**INFORME DE HITO DE CONTROL
N° 137-2024-OCI/5333-SCC**

**“MEJORAMIENTO DE LOS SERVICIOS DE EDUCACION DE NIVEL
INICIAL EN LAS INSTITUCIONES EDUCATIVAS 475-12 DE
MIRAFLORES, 475-10 DE MOZOBAMBA, 475-43 DE VISTA ALEGRE Y
109 DE ROCCHACC DEL DISTRITO DE ROCCHACC - PROVINCIA DE
CHINCHEROS - DEPARTAMENTO DE APURIMAC”**

**HITO DE CONTROL N° 7 – SEGUIMIENTO AL CRONOGRAMA DEL
PROYECTO Y CONDICIONES PRELIMINARES AL INICIO DE LA
EJECUCIÓN DEL COMPONENTE IV: I.E.I. 109 DE ROCCHACC**

Imagen n.º 1
Curva S de la comparación entre el avance programado, físico y financiero del proyecto con CUI n.º 2420269 según el informe mensual del mes de mayo 2024

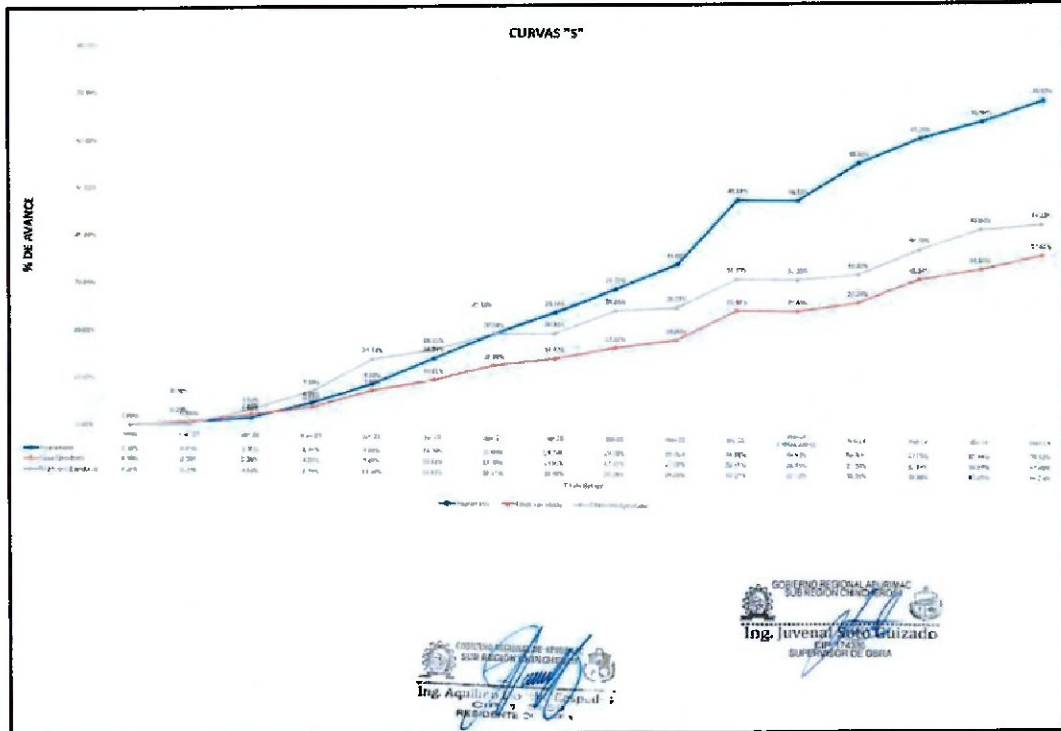
Al respecto, de acuerdo a los avances reportados hasta el mes de mayo de 2024, se advierte que el proyecto tiene una ejecución física de 37,61%, teniéndose un saldo por ejecutar de 62,39%, que debería ejecutarse hasta la fecha de culminación del proyecto (9 de setiembre de 2024).

Asimismo, según lo programado, el proyecto debería tener un avance de 70,52%, sin embargo, la ejecución física del proyecto se encuentra retrasada respecto a lo programado, en un 32,91%; además, se observa que dicho retraso se viene dando desde mayo de 2023.

Imagen n.º 6 y 7
Variación de medidas de columnetas CC-2 en el módulo de las aulas de 3 y 4 años, según planos de estructuras (izquierda) y arquitectura (derecha).

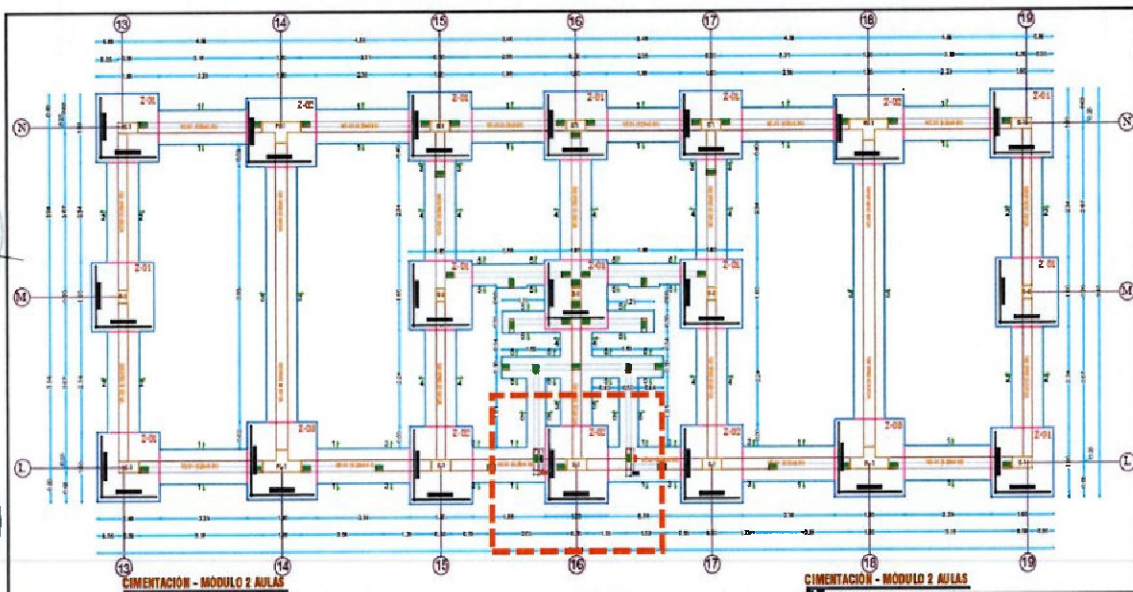
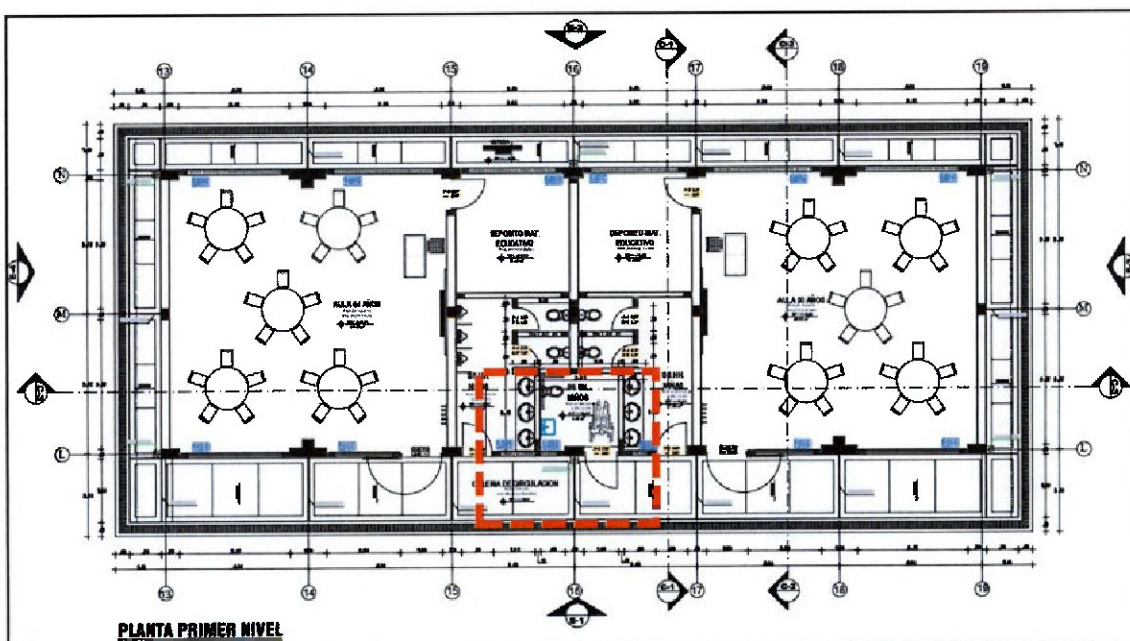
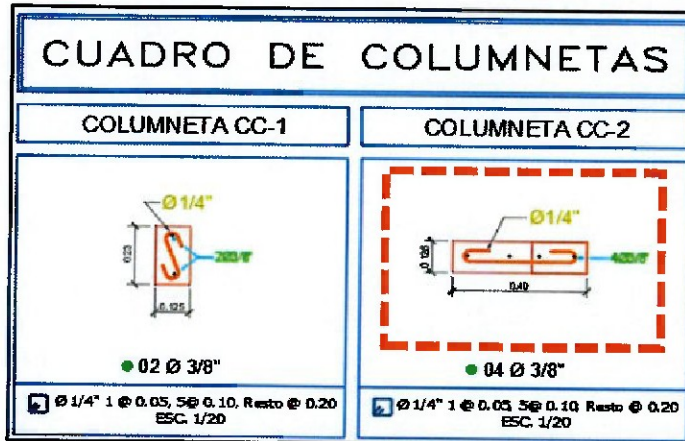
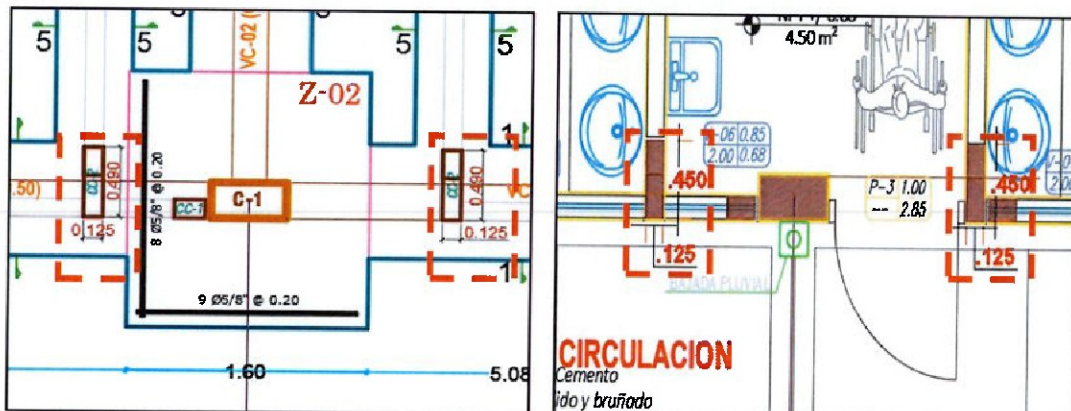
Se advierte que las columnetas ubicadas aledañas a la intersección de los ejes 16 y L, tienen una medida de 0.49 x 0.125 m en el plano de estructuras, sin embargo, según planos de arquitectura tienen una medida de 0.45 x 0.125 m, evidenciándose una diferencia de 0.04 m (4 cm) en uno de los lados de la columneta, conforme se muestra a continuación:

En tal sentido, conforme se evidenció en las imágenes precedentes, las columnetas CC-2 del módulo de aulas de 3 y 4 años, ubicadas aledañas a la intersección del eje 16 y L, presentan una incongruencia entre sus medidas consignadas en los planos de estructuras y arquitectura, situación que se deberá subsanar a fin de no generar reprocesos durante la ejecución, que podrían conllevar retrasos o mayores costos en el proyecto.

Por lo tanto, los responsables técnicos del proyecto deberán compatibilizar los planos de las especialidades de estructuras y arquitectura, a fin de no generar reprocesos durante la ejecución, que podrían conllevar retrasos o mayores costos en el proyecto.

Imagen n.º 8
Detalle del plano estructural del módulo de 5 años

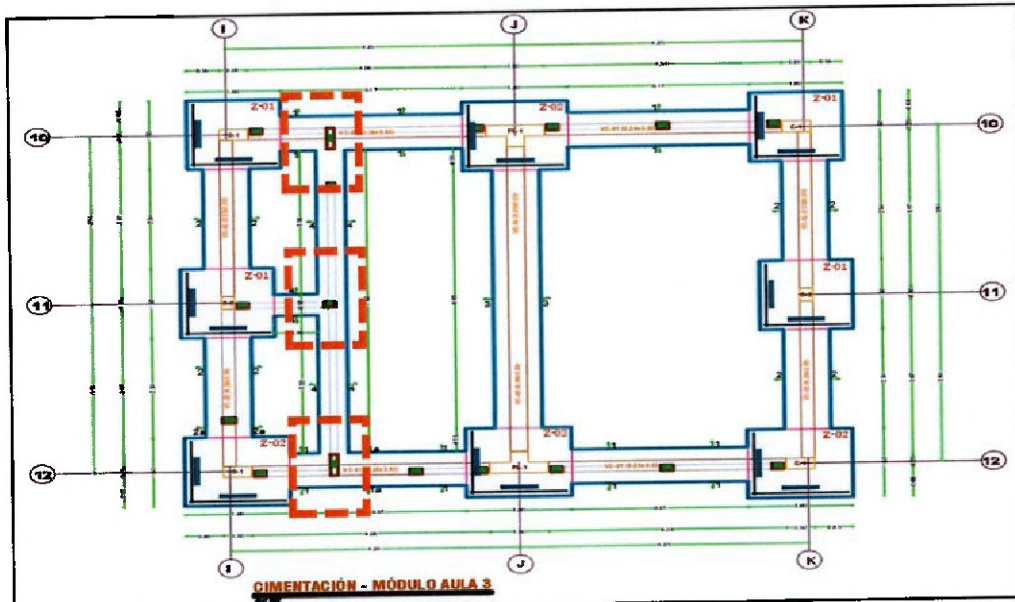
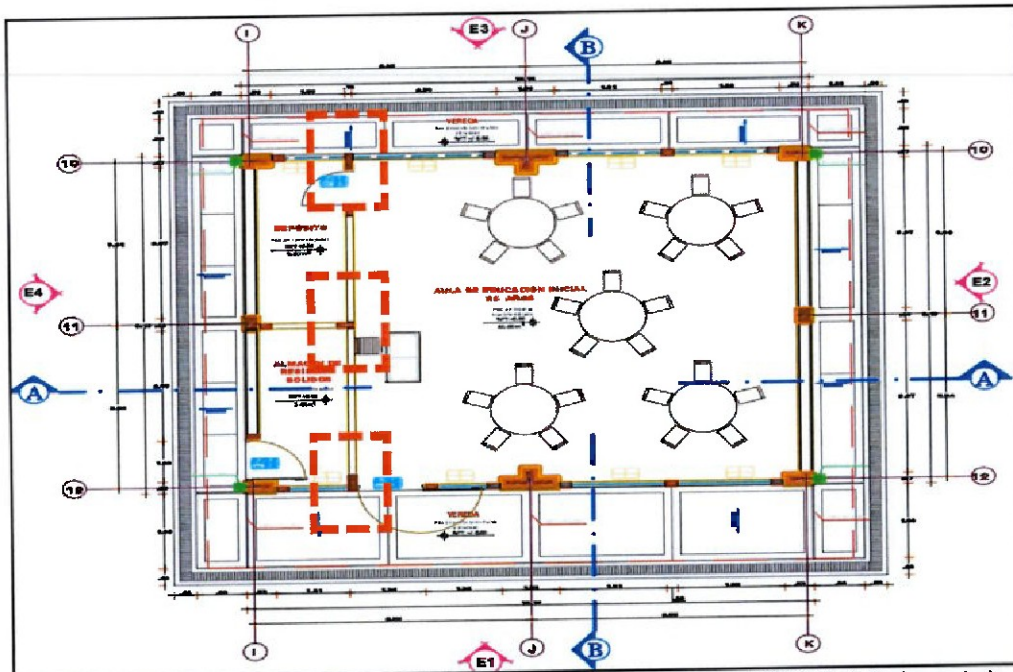
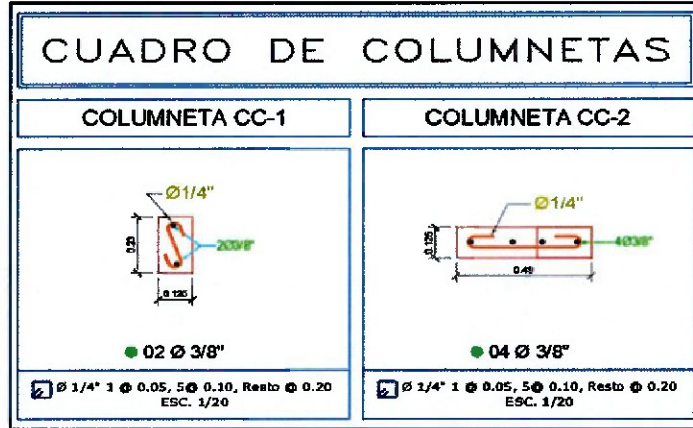
Se advierte que las columnetas ubicadas en los ejes 10, 11 y 12 (entre los ejes I y J), presentan incongruencias entre sus medidas consignadas según planos de estructuras y planos de arquitectura, conforme se muestra a continuación:

Al respecto, según los detalles consignados en el plano "E-04 Módulo 1 Aula / Estructuras – Cimentación" de la I.E.I. 109 de Rochacc del expediente técnico aprobado, las columnetas CC-1 y CC-2 tienen las siguientes medidas:

Variación de medidas de columneta CC-2 ubicada en el eje 10 (entre los ejes I y J) del módulo aula de 5 años, según planos de estructuras (izquierda) y arquitectura (derecha).

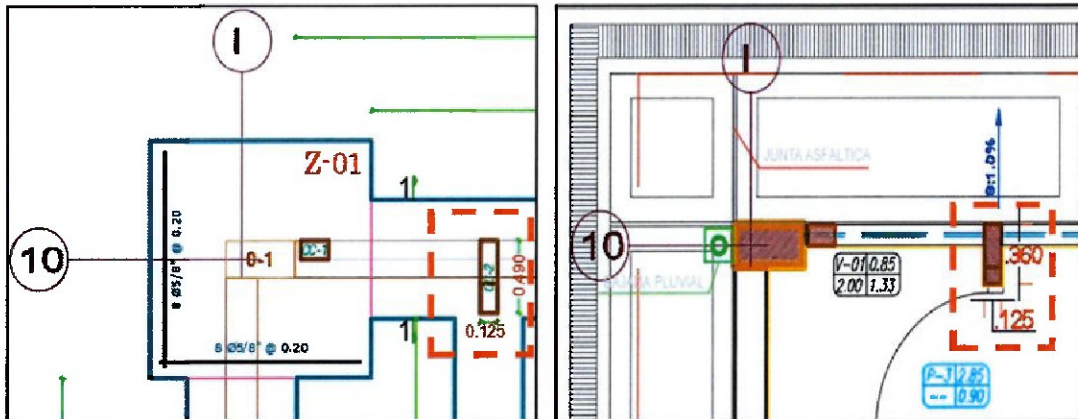
No obstante, se advierte que la columneta ubicada en el eje 10 (entre los ejes I y J) del módulo de aula de 5 años, tiene una medida de 0.49 x 0.125 m en el plano de estructuras, sin embargo, según planos de arquitectura tienen una medida de 0.36 x 0.125 m, evidenciándose una diferencia de 0.13 m (13 cm) en uno de los lados de la columneta, conforme se muestra a continuación:

Imagen n.° 13 y 14
Variación de medidas de columneta CC-1 ubicada en el eje 11 (entre los ejes I y J) del módulo aula de 5 años, según planos de estructuras (izquierda) y arquitectura (derecha).

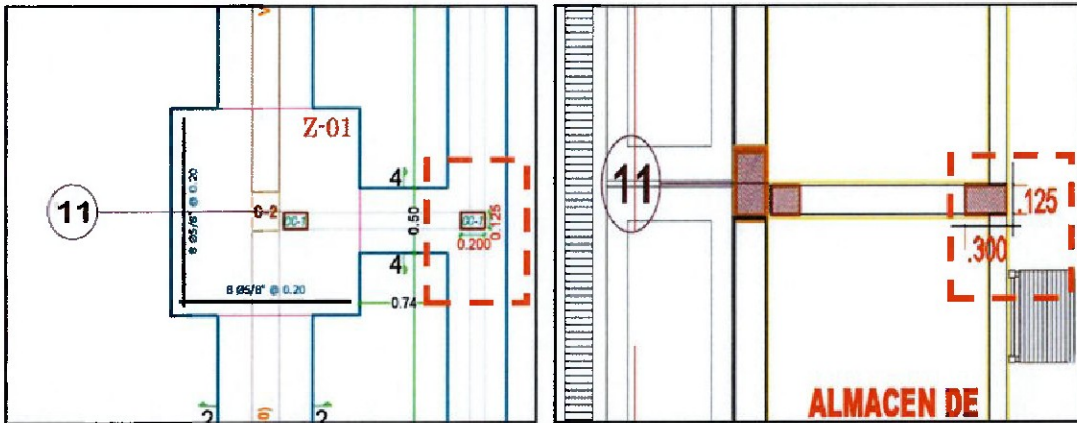
Asimismo, se advierte que la columneta ubicada en el eje 11 (entre los ejes I y J) del módulo de aula de 5 años, tiene una medida de 0.20 x 0.125 m en el plano de estructuras, sin embargo, según planos de arquitectura tienen una medida de 0.30 x 0.125 m, evidenciándose una diferencia de 0.10 m (10 cm) en uno de los lados de la columneta, conforme se muestra a continuación:

Imagen n.° 15 y 16
Variación de medidas de columneta CC-2 ubicada en el eje 12 (entre los ejes I y J) del módulo aula de 5 años, según planos de estructuras (izquierda) y arquitectura (derecha).

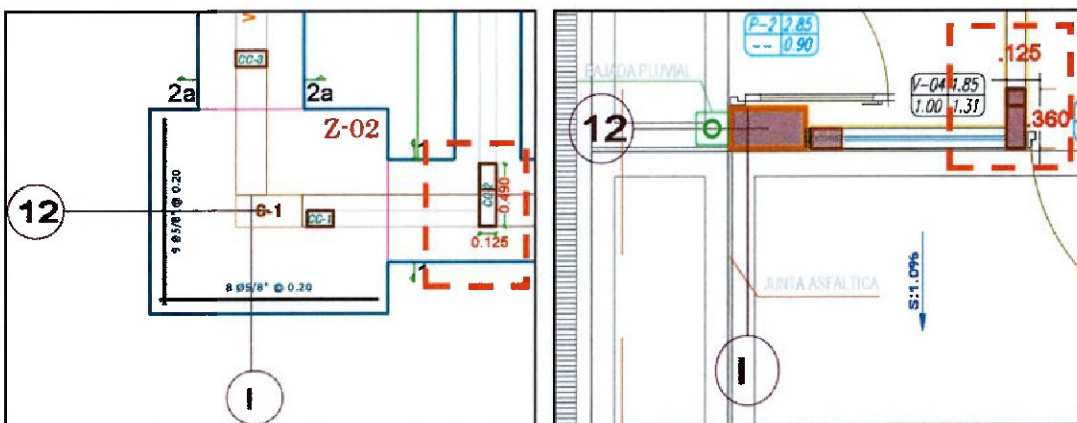
Del mismo modo, se advierte que la columneta ubicada en el eje 12 (entre los ejes I y J) del módulo de aula de 5 años, tiene una medida de 0.49 x 0.125 m en el plano de estructuras; sin embargo, según planos de arquitectura tienen una medida de 0.36 x 0.125 m, evidenciándose una diferencia de 0.13 m (13 cm) en uno de los lados de la columneta, conforme se muestra a continuación:

En tal sentido, conforme se evidenció en las imágenes precedentes, las columnetas CC1 y CC-2 del módulo aula de 5 años, ubicadas en los ejes 10, 11 y 12 (entre los ejes I y J), presentan una incongruencia entre sus medidas consignadas en los planos de estructuras y arquitectura, situación que se deberá subsanar a fin de no generar reprocesos durante la ejecución, que podrían conllevar retrasos o mayores costos en el proyecto.

Imagen n.° 19 y 20
Columnetas del cuarto de limpieza del módulo administrativo de la I.E.I. 109 de Rocchacc, que se encuentran contempladas en el plano de arquitectura (izquierda), pero no figuran en el plano estructuras.

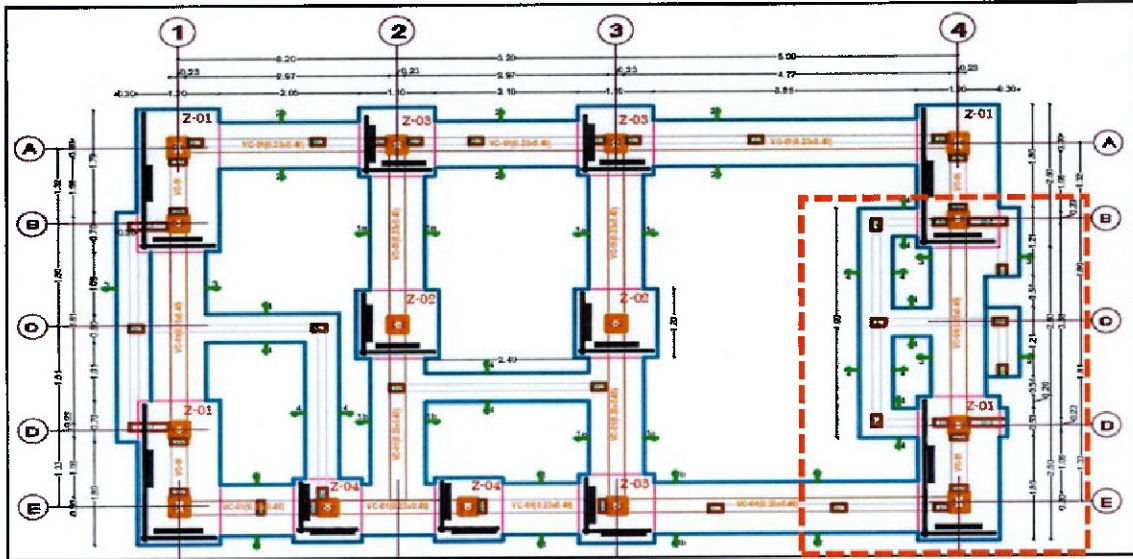
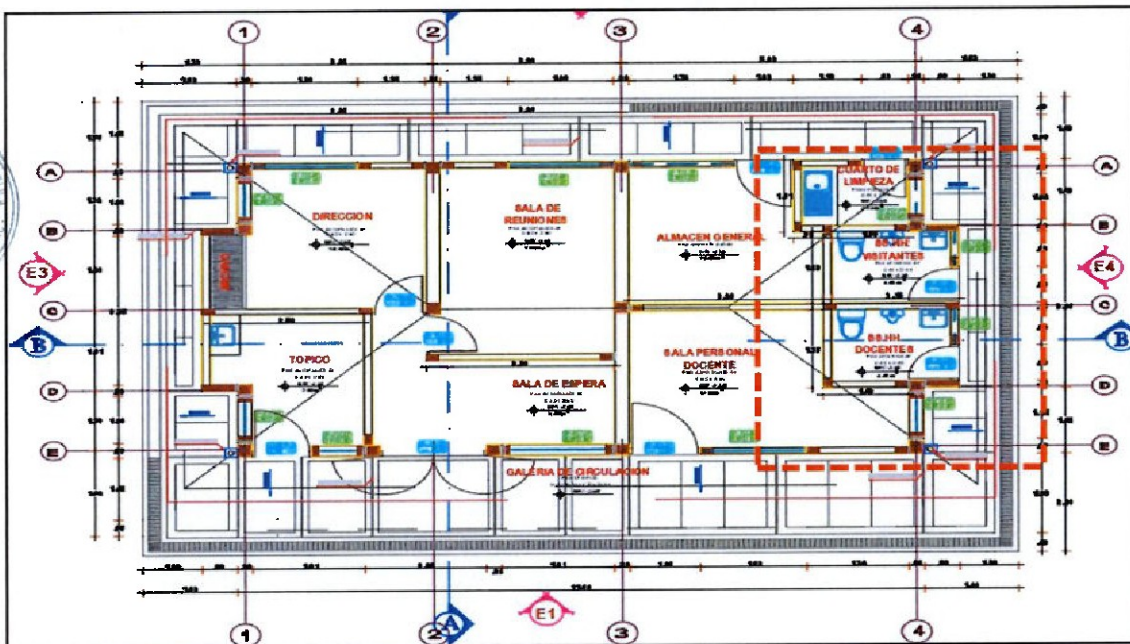
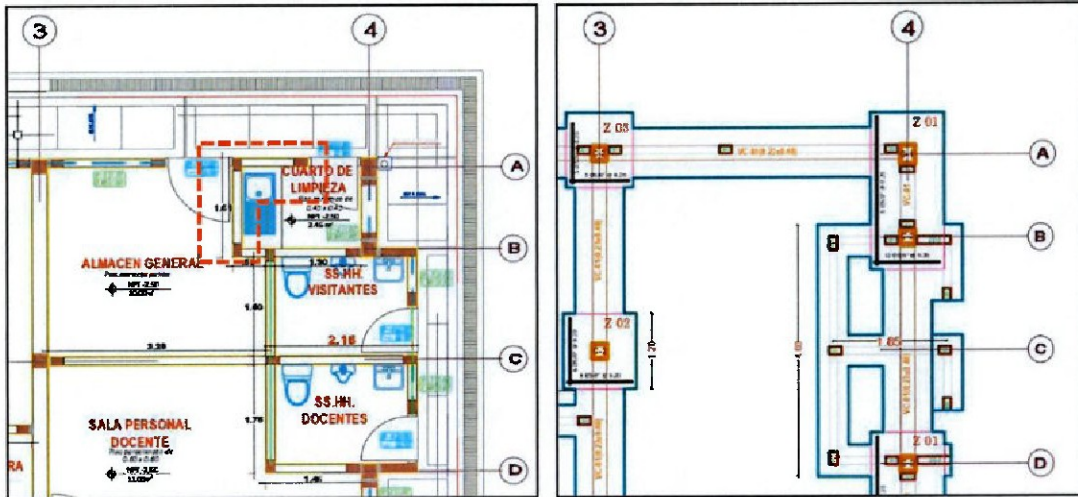
Se advierte que, en el cuarto de limpieza del módulo administrativo, existen columnetas que se encuentran contempladas en el plano de arquitectura; sin embargo, no figuran en el plano de estructuras, conforme se detalla a continuación:

Aunado a ello, de las imágenes precedentes se observa que el ancho de los servicios higiénicos según los planos de arquitectura (medida entre los ejes de los muros), tiene una medida de 2.16 m, mientras que el mismo ancho según los planos de estructuras tiene una medida de 1.85 m; evidenciándose una diferencia de 0.31 m (31 cm) entre ambas medidas.

En tal sentido, se ha evidenciado deficiencias en el expediente técnico del componente IV: Sub presupuesto I.E.I 109 de Rocchacc, toda vez que se advierte variación de medidas según planos de estructuras y arquitectura, en columnetas de los módulos de aulas de 3, 4 y 5 años, así como en cuarto de limpieza y servicios higiénicos del módulo administrativo.

Imagen n.º 21
Disposición final según planos del drenaje pluvial en la I.E.I. 109 de Rocchacc²

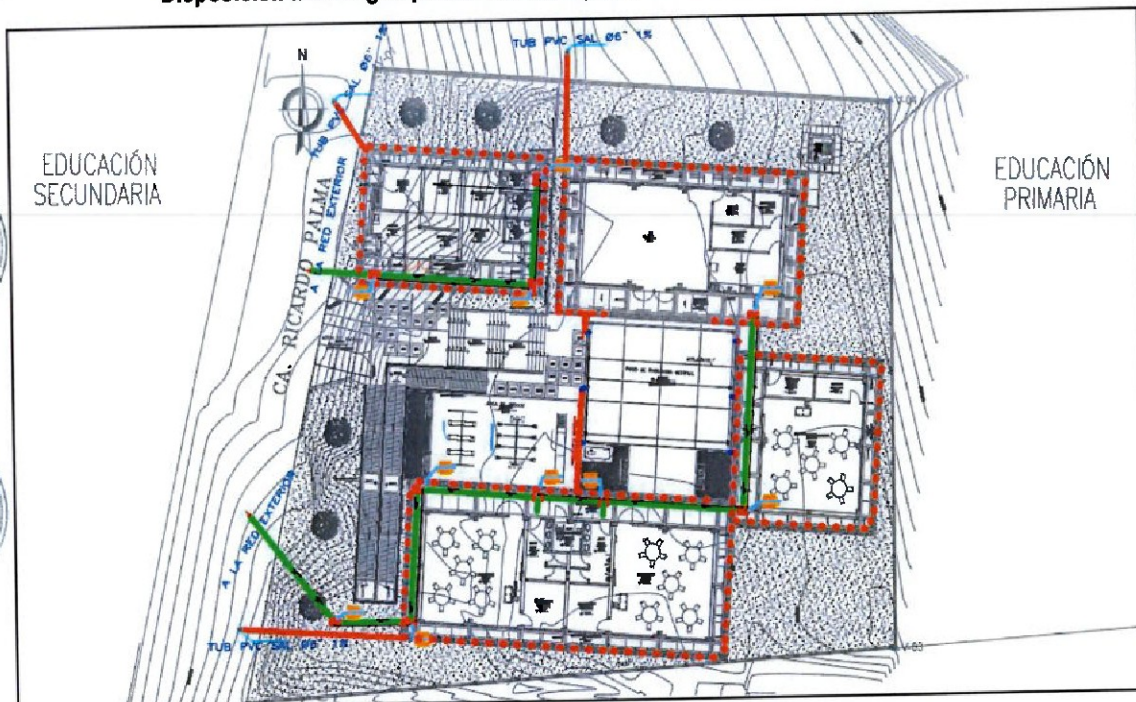
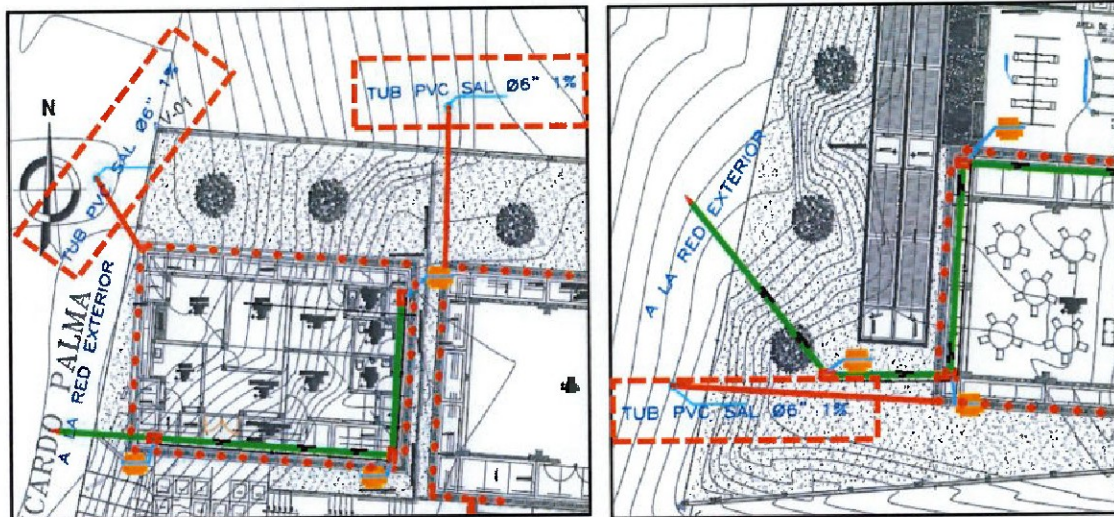
De la revisión realizada al expediente técnico del proyecto, específicamente del componente IV: Sub presupuesto I.E.I 109 de Rocchacc, se advierte que el proyecto no contempla la evacuación de las aguas pluviales hacia un sistema de drenaje pluvial (cunetas, colectores pluviales, dren o emisor principal, etc.), conforme se muestra en las imágenes siguientes:

En relación a ello, la norma CE.040 Drenaje Pluvial del Reglamento Nacional de Edificaciones, en su artículo 21° precisa lo siguiente: "(...) la infraestructura de drenaje pluvial debe conducir el agua pluvial por acción de la gravedad, hacia la parte más baja de la habilitación urbana en dirección a vías urbanas de mayor capacidad, con la finalidad de que el agua pluvial recolectada sea evacuada al mar, río o lago, mediante un emisor o dren principal (...)"

Por lo tanto, la carencia de un sistema que evacue las aguas pluviales hacia una infraestructura de drenaje pluvial, además de ser un incumplimiento a la norma técnica de drenaje pluvial, podría conllevar la aprobación de un adicional de obra y/o ampliación de plazo; además, de generar el riesgo de que se produzcan anegamientos en el perímetro del terreno de la I.E.I. 109 de Rocchacc, lo cual podría saturar el suelo y afectar la infraestructura que se proyecta construir.

En tal sentido, los responsables directos del proyecto (Residente y Supervisor de Obra), deberán alertar oportunamente la carencia de un sistema que evacue las aguas pluviales hacia una infraestructura de drenaje pluvial, a fin de no incurrir en ampliaciones de plazos que podrían retrasar el cumplimiento de los objetivos del proyecto.
